# Conférence de presse - mercredi 23 novembre 2016

NE17, RESPIRE, Ré Nature Environnement, Mat Ré

Lundi 7 novembre, le conseil municipal de La Rochelle a émis un **avis favorable** à la **demande d'exploitation d'un centre de traitement des sédiments** (situé sur le site en cours de comblement de La Repentie, entre le pont de l'île de Ré et le viaduc du port) déposée par le port de commerce de La Rochelle.

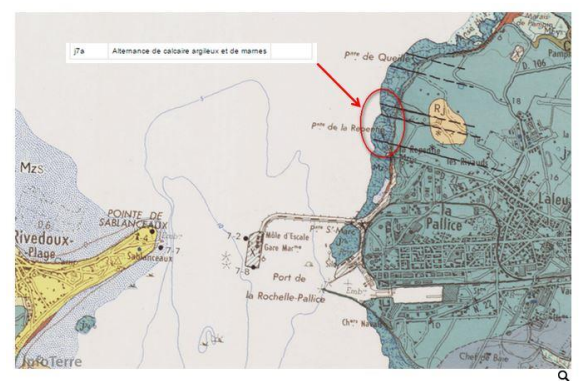
Bien que le risque sismique de La Rochelle soit officiellement de niveau 3, l'étude d'impact fournie ne préconise aucune mesure de sécurité pour les installations mises en place.

En cas de séisme, qu'en sera-t-il de l'étanchéité des bassins contenant des matières annoncées comme dangereuses du fait de la présence reconnue de divers polluants ? Qu'en sera-t-il de la stabilité des sols constitués de remblais récents non encore totalement stabilisés ?

La carte fournie page 29 du Document 3 : Résumé non technique, fait pourtant mention d'un ensemble de failles connues et répertoriées, situées au niveau des couches calcaires superficielles, et localisées à quelques centaines de mètres seulement du site choisi, à la Pointe de La Repentie. Ces failles, ainsi que celles situées plus en profondeur dans toute la région, sont pourtant susceptibles de reprendre leurs mouvements au même titre que celles qui provoquent régulièrement des séismes régionaux.

En page 18 du Document 3, un schéma explicite les différentes étapes du traitement :

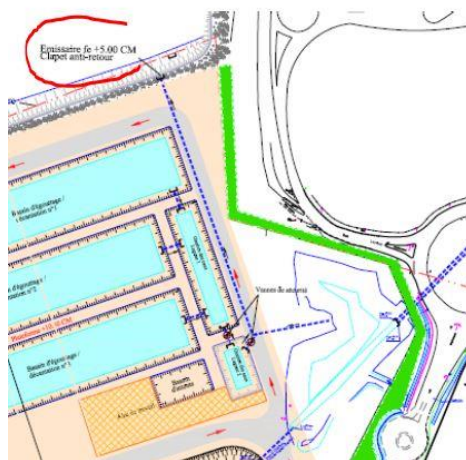
Il résulte clairement de ce protocole que l'eau devra être séparée de la partie solide des matériaux, puis éliminée en mer. Cette élimination se fera par un tuyau traversant la digue actuelle du Casier de La Repentie et débouchant sur l'estran, au droit du restaurant « Le Belvédère » (voir schéma)

Dans un fluide (air ou eau), les particules peuvent sédimenter, être transportées ou remises en suspension, en fonction de la vitesse de déplacement de ce fluide. Le diagramme de HJULSTROM donne les valeurs limites.

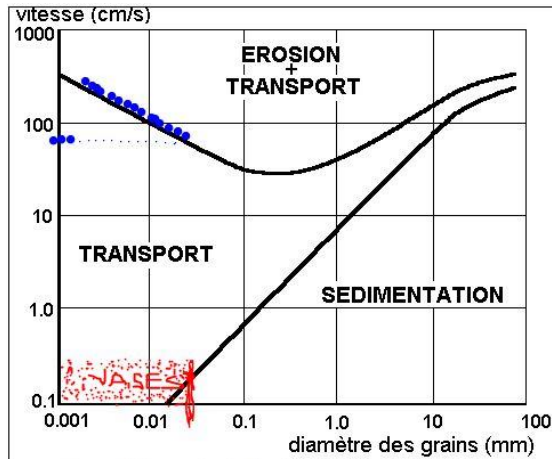
Sur ce diagramme, il est très visible que **toutes les particules vaseuses** (inf. à  $63 \mu\text{m} = 0,063 \text{ mm}$ ) en suspension dans l'eau (échelle horizontale), ne peuvent être **que transportées** dès que la vitesse des courants dépasse  $0,1 \text{ cm/sec}$  (échelle verticale), c'est-à-dire à  $3,6 \text{ m/heure}$ , et ne peuvent en aucun cas sédimenter vers le bas de la masse d'eau.

La dilution des 30 000 m<sup>3</sup> de sédiments bruts va donc remettre en suspension de l'ordre de 50 000 tonnes de particules fines qui seront les MES de 300 000 m<sup>3</sup> d'eau à rejeter. Ces particules fines ne pourront pas décanter comme le démontre le diagramme de HJULSTROM.

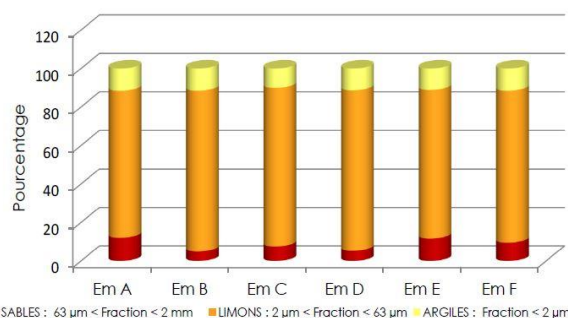
- 1 - 12 % de sables (particules supérieures à  $63 \mu\text{m}$ ) soit  $3\,600 \text{ m}^3$  (environ  $7\,000 \text{ t}$ )
- 2 - 77 % de vases (particules entre  $63$  et  $2 \mu\text{m}$ ) soit  $23\,000 \text{ m}^3$  (environ  $46\,000 \text{ t}$ )
- 3 - 11 % de limons (particules inférieures à  $2 \mu\text{m}$ ) soit  $3\,300 \text{ m}^3$  (environ  $6\,500 \text{ t}$ )

Les processus techniques décrits prévoient que ces sédiments compacts seront dilués avec 10 fois leur volumes d'eau (dragages hydrauliques ou à leur arrivée par camions). Donc pour

traiter les 30 000 m<sup>3</sup> de sédiments il faudra mettre en circulation 300 000 m<sup>3</sup> d'eau, **soit 10 fois le volume des bassins de traitement**. Les responsables du Centre devront donc ouvrir rapidement et en grand les vannes pour évacuer les eaux en excès, avant même que les particules fines n'aient eu le temps de commencer à se déposer.
